改善箇所説明図

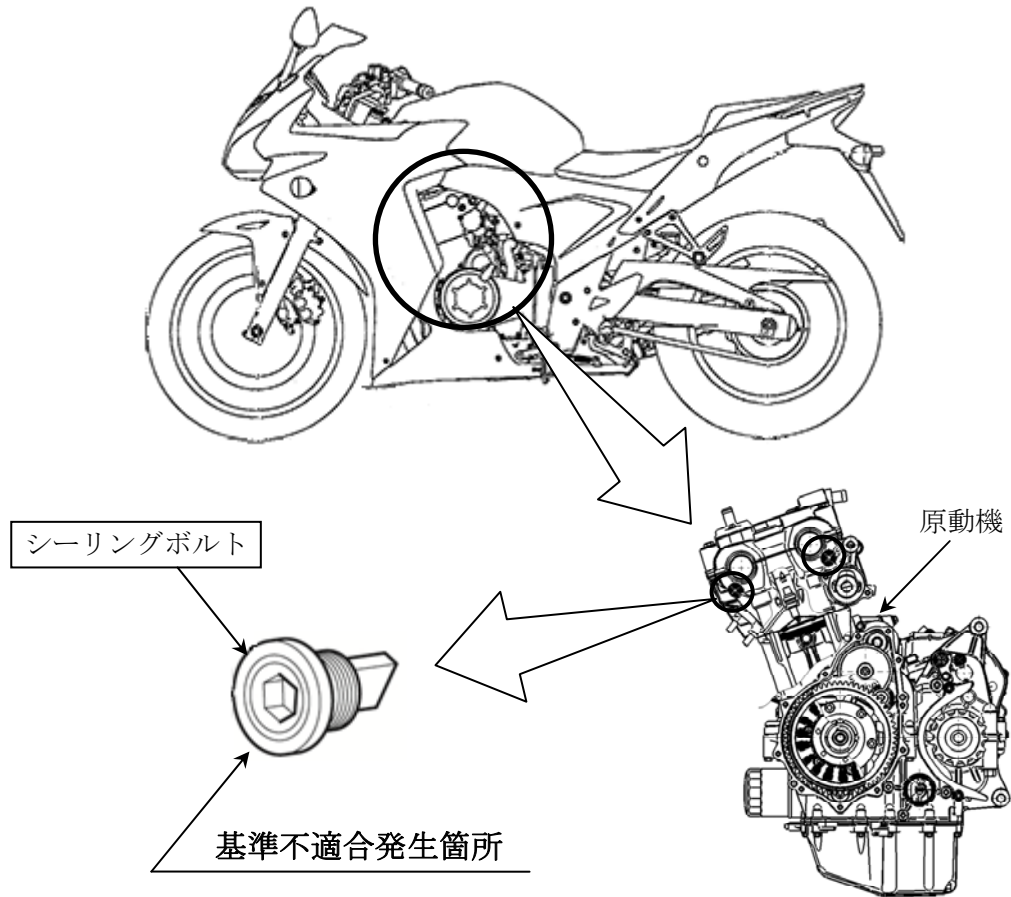
原動機において、ロッカーアームシャフトの回転を抑止するシーリングボルトに誤った防錆剤を塗布したため、エンジンの熱により締め付けトルクが低下して、当該ボルトが緩み脱落するものがある。そのため、そのままの状態で使用を続けるとエンジンオイルが漏れ、最悪の場合、ロッカーアームシャフトが抜けて、走行中にエンジンが停止し再始動できなくなるおそれがある。

全車両、シーリングボルトを良品に交換する。

注： は交換部品を示す。
